改善箇所説明図

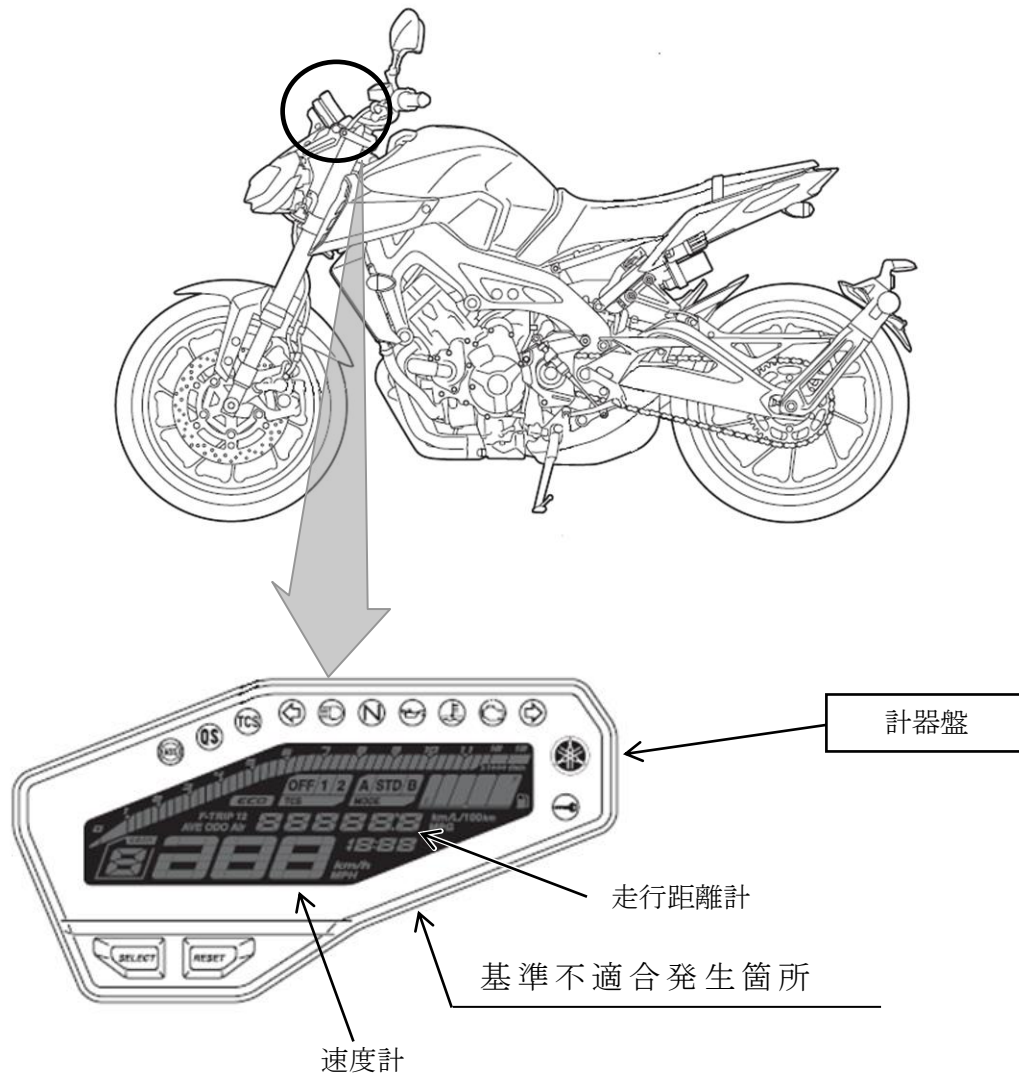
デジタル式の速度計及び走行距離計において、計器盤内に組付けられたコンピューターのプログラムが不適切なため、走行中に速度や走行距離の表示が固定され、変わらなくなるおそれがある。

改善の内容：全車両、計器盤を対策品と交換する。また、計器盤を交換する際は、その時点の走行距離をメンテナンスノートに記録する。
